| Nome resumido | Alteração ao Loteamento Parque de Santa Cruz “Aquaterra Masterplan”, |
| Tipologia | Avaliação de Impacte Ambiental |

Assunto: Proc.º AIA - “Alteração ao Loteamento Parque de Santa Cruz ‘Aquaterra Masterplan’”. Parecer específico relativo à Rede Nacional de Transporte Eletricidade

CAIXA OU CÂMARA DE VISITA
PARA REDE SUBTERRÂNEA

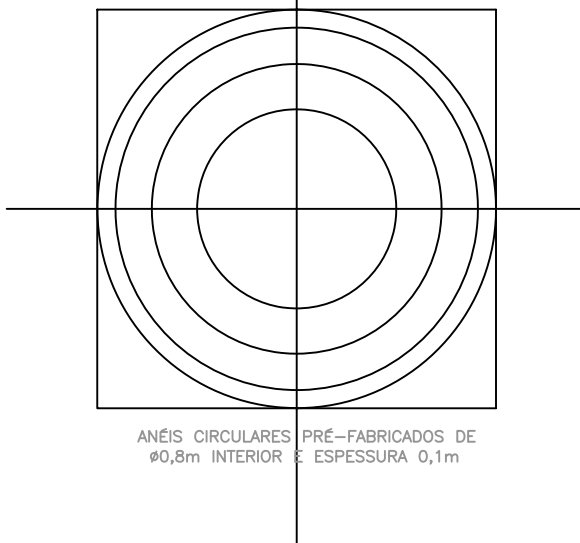
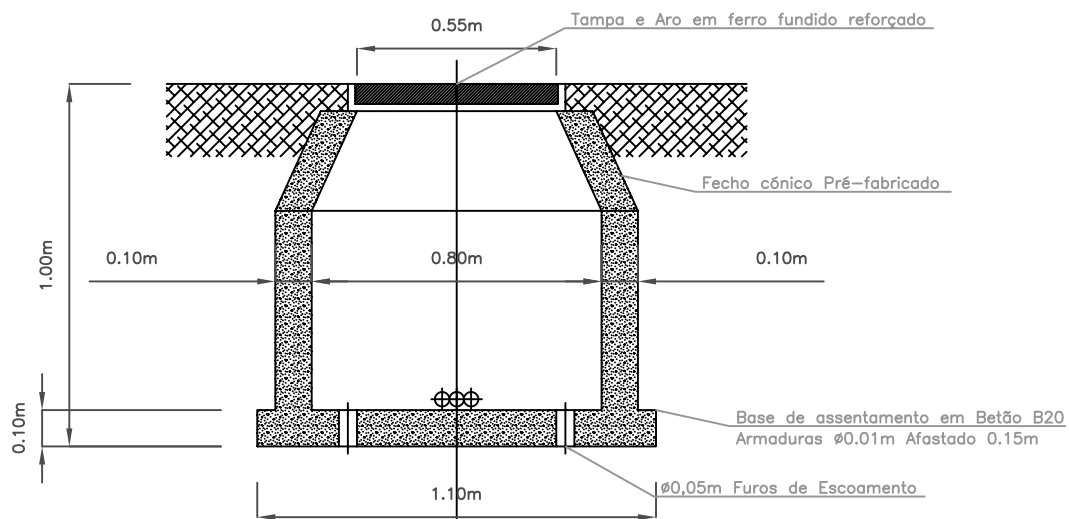
Adicionalmente, existem diversas caixas de visita nas vias públicas, cujo acesso tem de estar garantido 24 h por dia, as quais estão identificadas nas suas tampas com o logotipo da REN:

1. Aproximadamente de 600 em 600 m com equipamentos do sistema de ligação à terra dos cabos subterrâneos (imposição regulamentar e de exploração da infraestrutura);
2. Aproximadamente de 100 em 100 m para acesso ao sistema de fibras óticas (ver Anexo 4).
